**Verslag huishoudelijke elektrische installatie op laagspanning en zeer lage spanning****Algemeen:**

| Referentie: <b>003-20260722-06</b> | Datum controle: <b>22/07/2026</b> |

| Adres installatie: <b>Postelsebaan 20, 2470 - Retie</b> | Nummer teller(s): <b>1SAG1100047326</b>                                                                                                                                                     |

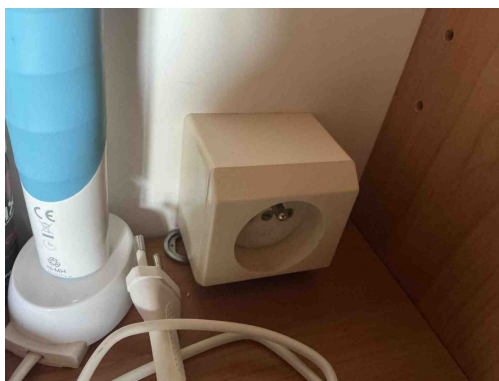
**T21** - Het elektrisch materieel is niet geplaatst volgens de voorschriften van de fabrikant/ regels van goed vakmanschap . (Boek 1: 1.4.1.3)

*Opmerking: Kamaansluiting niet afgedekt*

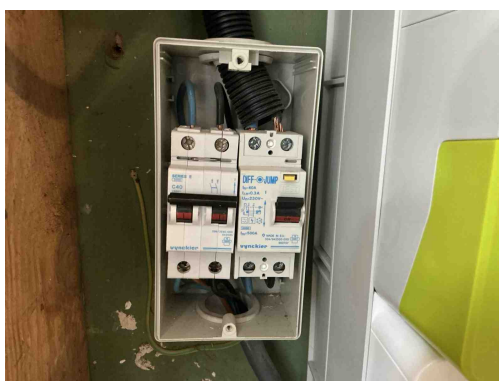
**T10** - Bepaalde contactdozen en/of schakelaars zijn niet degelijk bevestigd (Boek 1: 1.4.1.3).
